### **„Aareraum Planung Juli 2008“ Stellungnahme DIALOG Nordquartier**

Aareraum Planung Juli 2008

Stellungnahme  
 Quartierkommission DIALOG  
 Nordquartier

Beilage: Planausschnitt

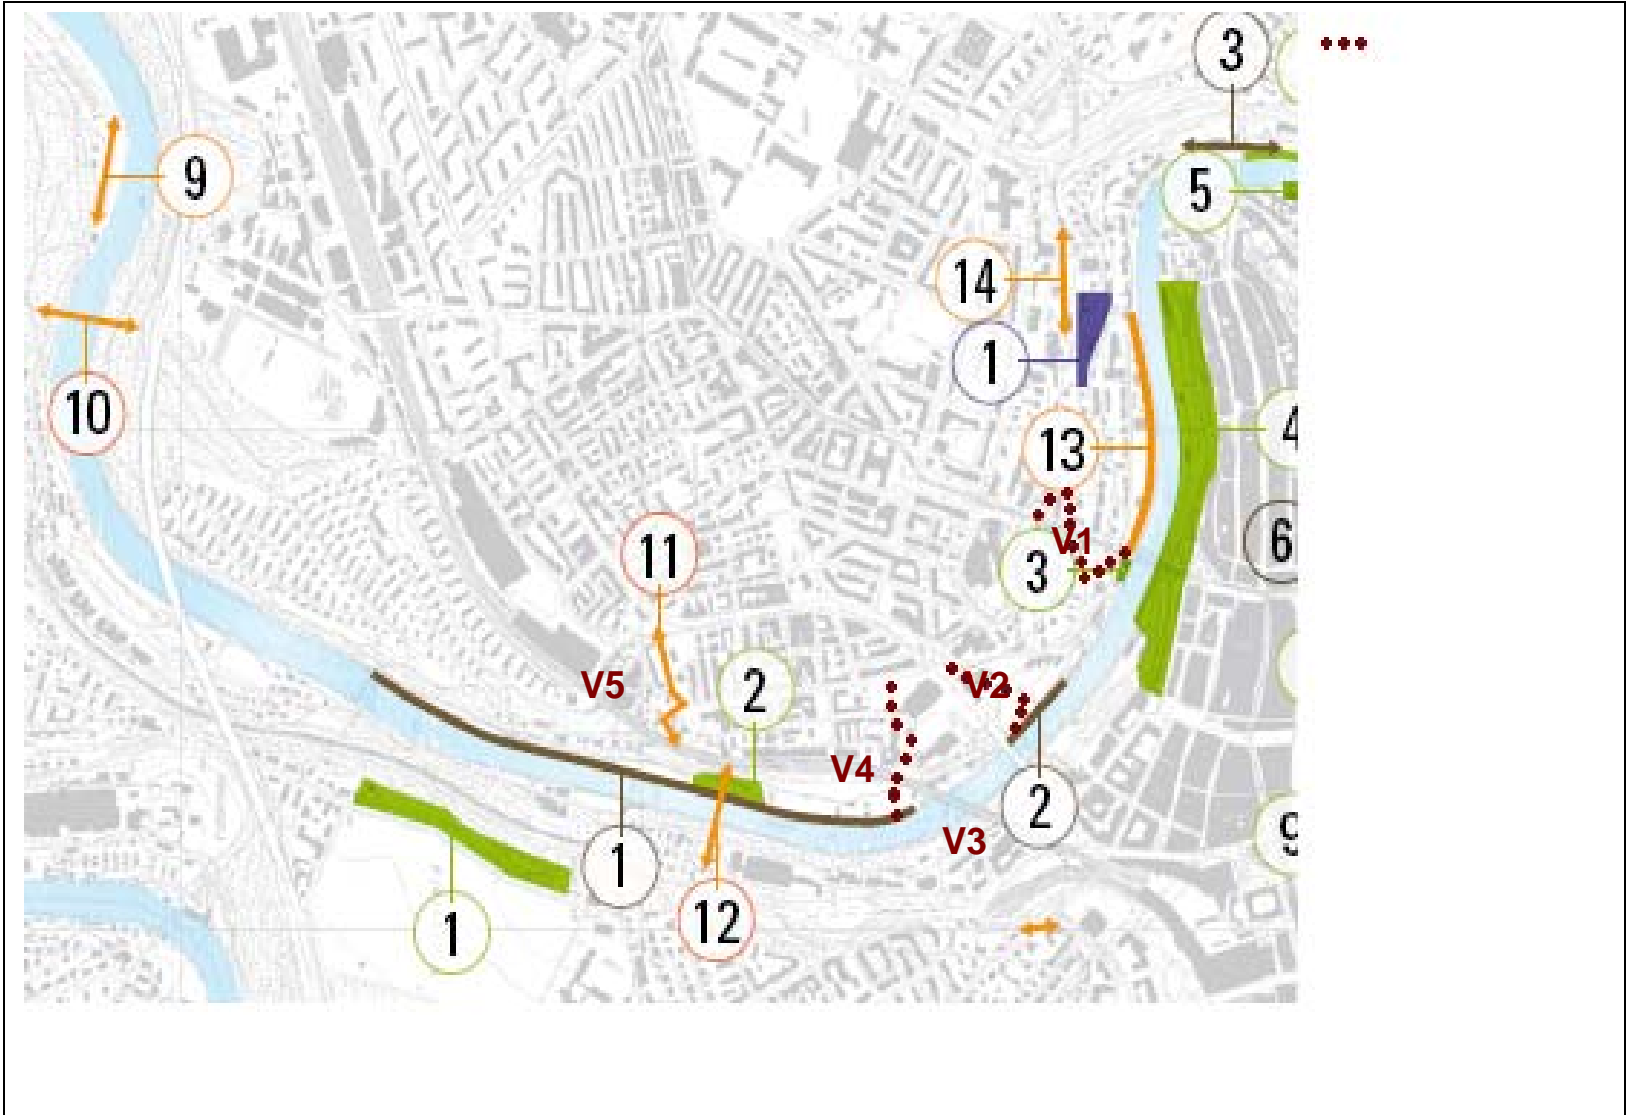
1. Im Bereich Kornhausbrücke könnte eine vollständig rollstuhlgängige Verbindung zur Altenbergstrasse geschaffen werden: Ab Kornhausbrücke zunächst via Oberweg zur Rabbentalstrasse, weiter abwärts wäre zu überlegen, ob die lange, steile und schmale Rabbentaltreppe nicht durch einen bequemeren Serpentinweg unter der Kornhausbrücke ersetzt werden könnte. Ferner wäre diese Verbindung besser auszuschildern, damit auch Touristen den Weg leicht finden (im Plan mit **V1** bezeichnet).

- der ganzen Länge klar als „Aareweg“ kenntlich gemacht werden (im Plan mit **V2** bezeichnet).
3. Lorrainebrücke – Aare (S.26): Der DIALOG begrüsst die Idee eines „Rabbentallifts“ sehr (im Plan mit **V3** bezeichnet).

4. Eine vorhandene, aber verbesserungswürdige Vertikalverbindung ist im Bericht nicht erwähnt: Gewerbeschule - Baulehrhalle (Mulde) - Uferweg. Auch hier wäre die Rollstuhlgängigkeit zu prüfen (im untersten Teil Serpentinweg statt Treppe). Zudem sollte in diesem Zusammenhang unbedingt die Zugänglichkeit zur neuen Liegewiese des Lorrainebads geprüft werden (Abzweigung ab „Mulde“ in nordwestlicher Richtung, unter dem Eisenbahnviadukt hindurch, im Plan mit **V4** bezeichnet).

5. Anbindung des Lorrainequartiers zur Aare verbessern (Nr. 11): Der DIALOG begrüsst diese Massnahme sehr. Dabei sollte der Bereich für zu verbessernde resp. neue Verbindungen grundsätzlich erweitert werden (s. Ziff. 4 oben) und sowohl die Zugänglichkeit als auch die Auffindbarkeit umfassen (Im Plan mit **V5** bezeichnet).
